con la presente si inviano le Osservazioni contro il Progetto di un impianto eolico codice procedura ID 13034 denominato "Energia Sorano" ubicato nel comune di Sorano (GR) costituito da 8 (otto) aerogeneratori di potenza nominale 6,2 MW per un totale di 43,4 MW con relative opere connesse ed infrastrutture indispensabili.

**“Progetto di un nuovo parco eolico, denominato “Energia Sorano”, costituito da n.8 aerogeneratori, ciascuno di potenza nominale pari a 6,2 MW, per una potenza complessiva di 43,4 MW da realizzarsi nel comune di Sorano (GR) e relative opere di connessione”**

## TESTO DELLE OSSERVAZIONI

ALLEGATO 3

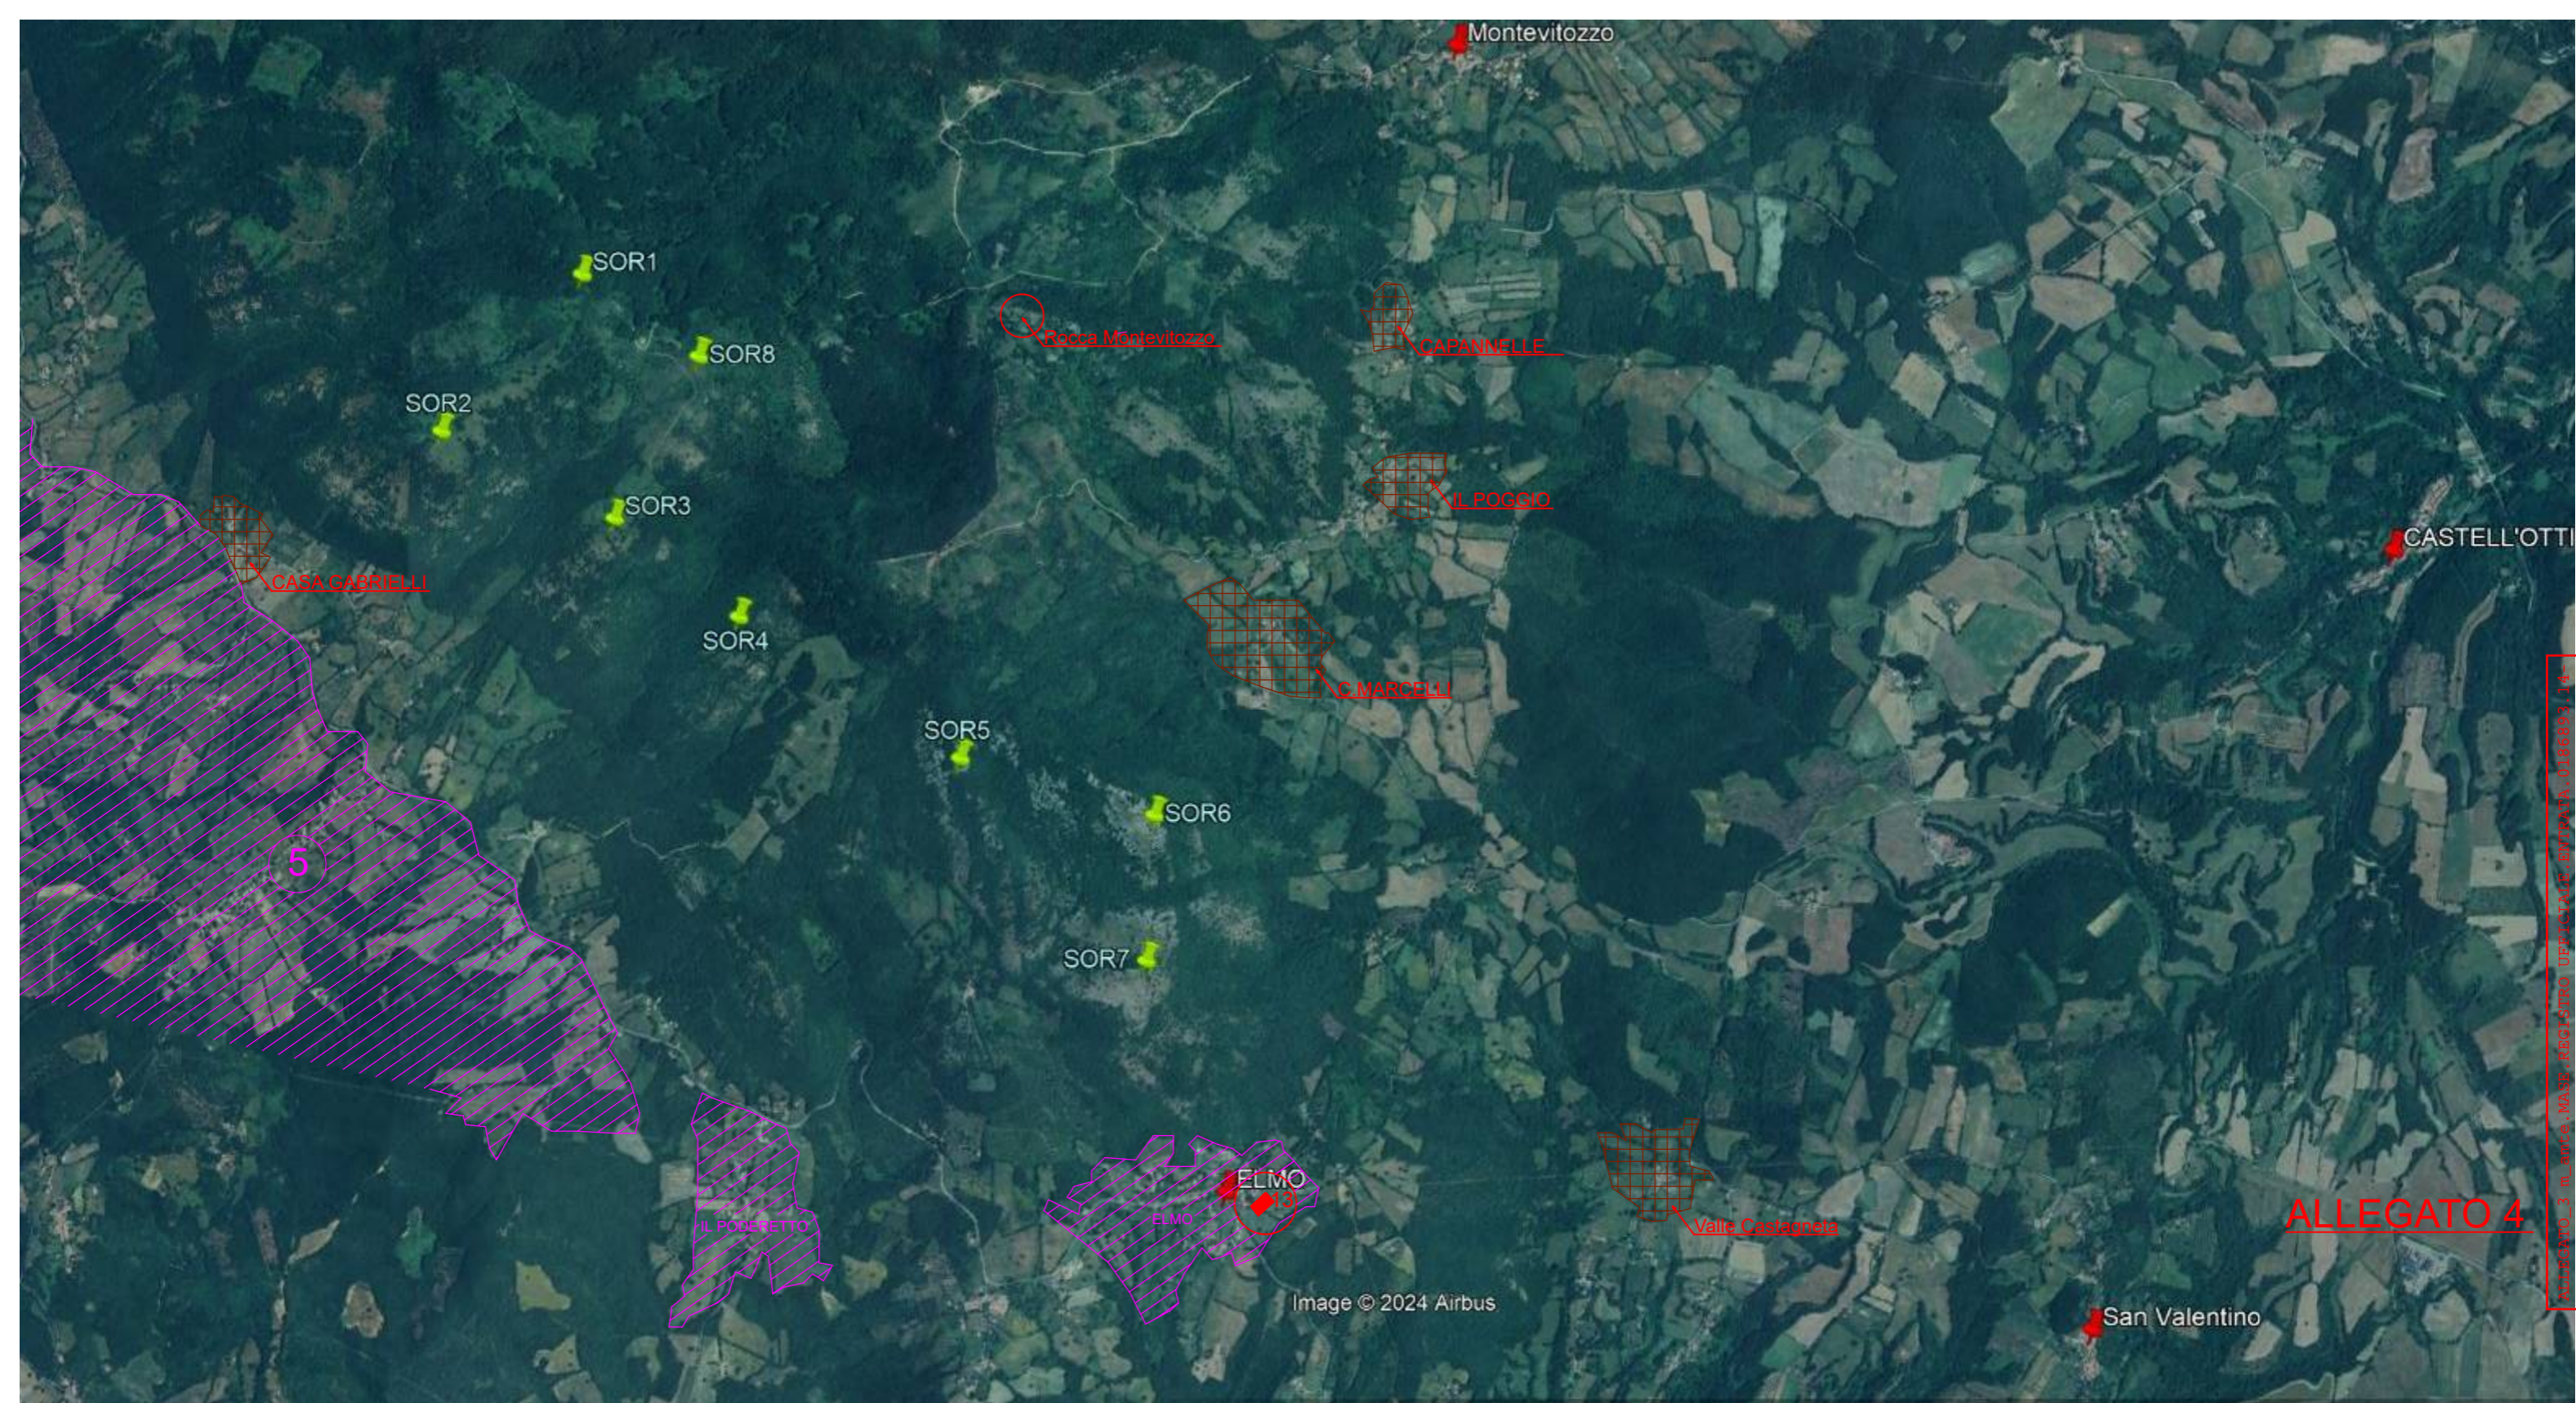
Sull’ abitato Elmo impattano gli aerogeneratori nn. 4,5,6 e 7. A riguardo dei numerosi impatti per un’analisi più dettagliata delle distanze da Beni culturali e paesaggistici si rimanda agli Allegati nn. 3 e 4 alle presenti Osservazioni.
